改善箇所説明図②

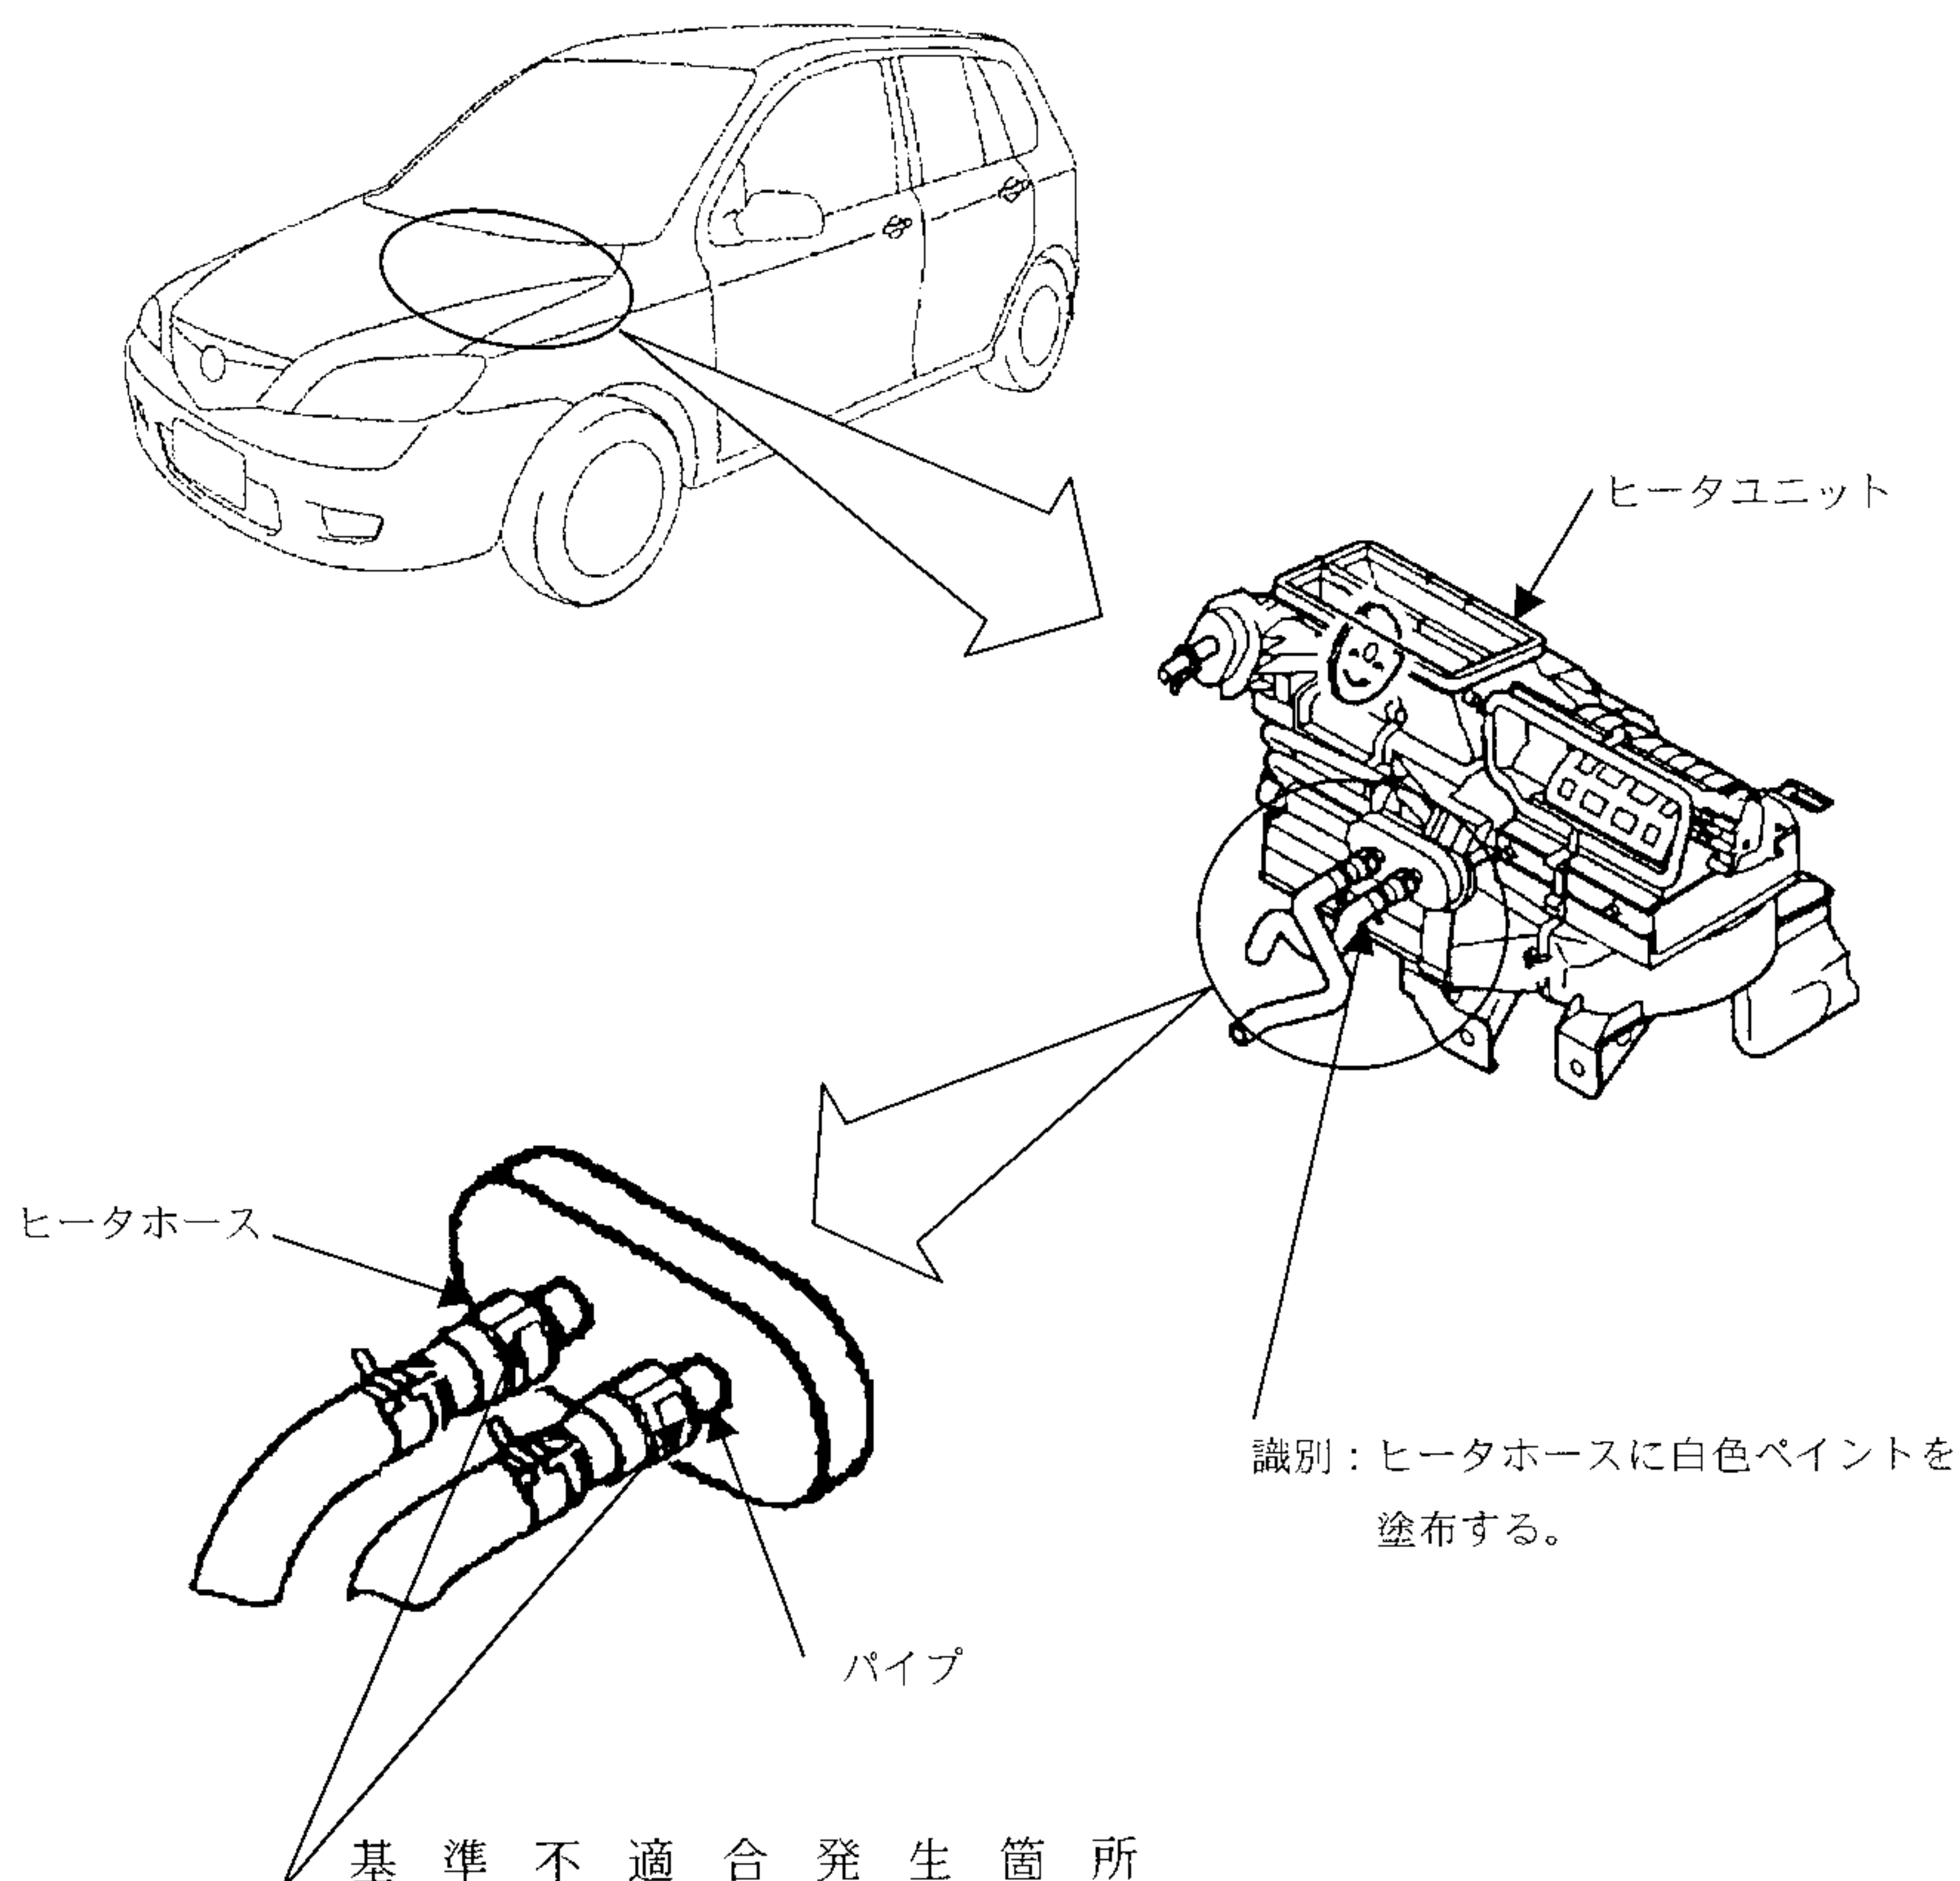
室内ヒータにおいて、ヒータユニットのパイプとヒータホースを接続する継手部の嵌合が不十分なものがあるため、そのままの状態で使用を続けると、当該継手部のクイックコネクタが抜けてエンジン冷却水が漏れ、オーバーヒートし、最悪の場合、走行不能に至るおそれがある。

全車両、当該継手部の嵌合状態を点検し、確実に接続する。
